Arbeitsring Lärm der DEGA

Ergänzende Stellungnahme des ALD zum Entwurf der Ersten Verordnung zur Änderung der Verkehrslärmschutzverordnung

Hier: Berechnungsvorschriften für Schienenverkehrslärm Schall 03 [2012]

Bild 3: Geräuschemissionen von U-Bahnen (Quelle: Umweltbundesamt 2007)

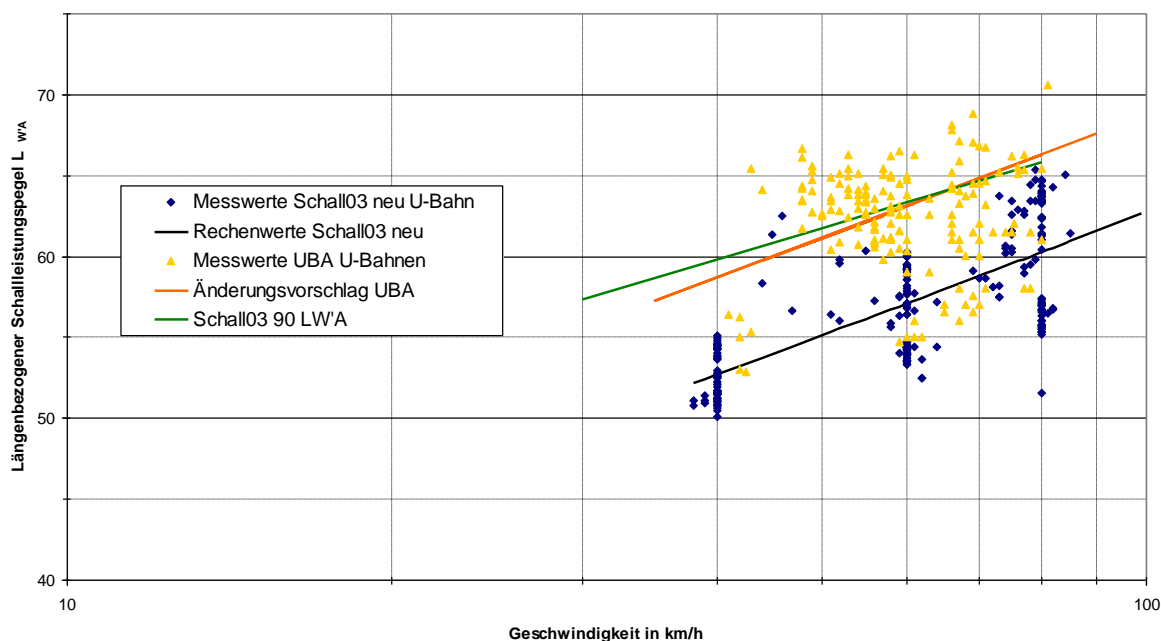
Bei der Festlegung der Emissionswerte von U-Bahnen wurde von einem Betriebsprogramm ausgegangen, das im Wesentlichen neuere Fahrzeuge vorsah⁹. Die folgende Abbildung zeigt die Problematik der Repräsentativität.

Die Messergebnisse des UBA¹⁰, die eine breitere Palette der in Deutschland eingesetzten Wagen umfassen, zeigen damit um ca. 6 dB(A) höhere Emissionen als nach Beiblatt 2, Fz-Kategorie 23 vorgesehen. Solange keine Differenzierung hinsichtlich der Betriebe, deren U-Bahnen auch überirdisch verkehren getroffen wird, und der dort eingesetzten Fahrzeugtypen vorgenommen wird, ist mit diesem Emissionszuschlag zu rechnen. Wir plädieren aber grundsätzlich für eine Differenzierung nach Fahrzeugtypen, damit entsprechende Anreize gesetzt werden. Die (fast) ausschließliche Nutzung der DT3 in Hamburg sollte dann mit einem Abschlag von 4 dB(A) für die Fahrzeuge und 3 dB(A) für das gepflegte Rad-Schiene-System (gRSS) "belohnt" werden.
